# Corbeil-Essonnes-Environnement

Corbeil-Essonnes, le 03 mars 2020

Objet : consultation de projet PAPI d'intention

🕒 ZNIEFF type 1 110620085 : [Zone humide du Cirque de l'Essonne](#) / INPN le 16/01/2020

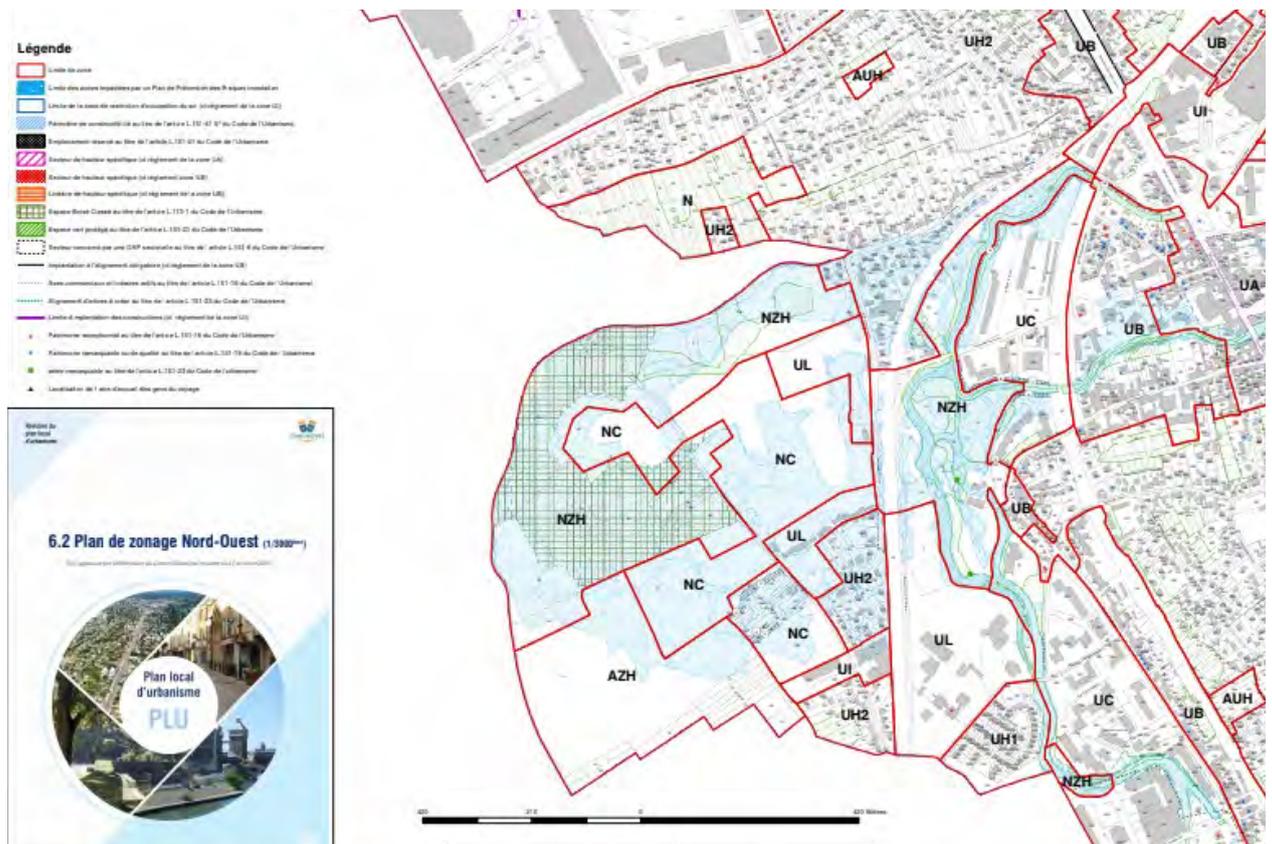
p.39/158 : actualiser les ZNIEFF

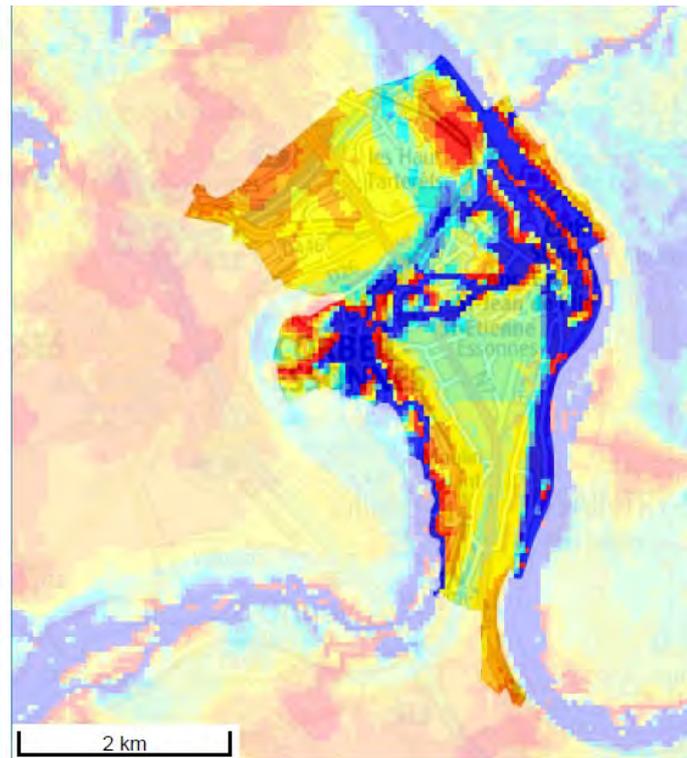
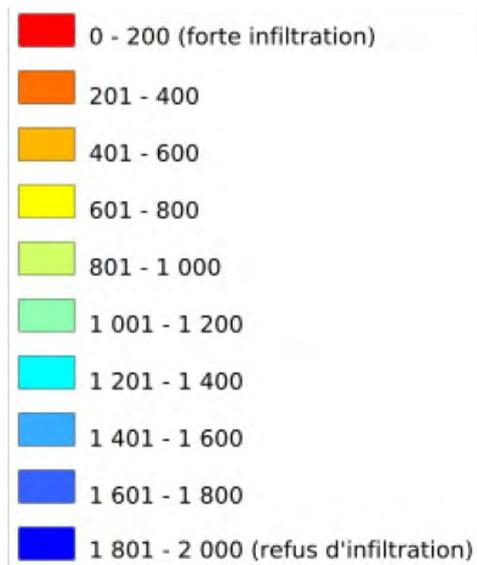
p.40/158 : actualiser les zones humides à Corbeil-Essonnes

Lors de la révision générale du P L U de Corbeil-Essonnes adoptée au Conseil Municipal du 17/10/2019, des zonages Nzh et Azh ont été créés sur le fond de vallée du Cirque de l'Essonne, les bords de la rivière Essonne, parc de Robinson, à Moulin Galant, les bords de Seine rive gauche (derrière la piscine), ex port Darblay, rive droite de la Seine au nord extrait de la cartographie nord/ est.
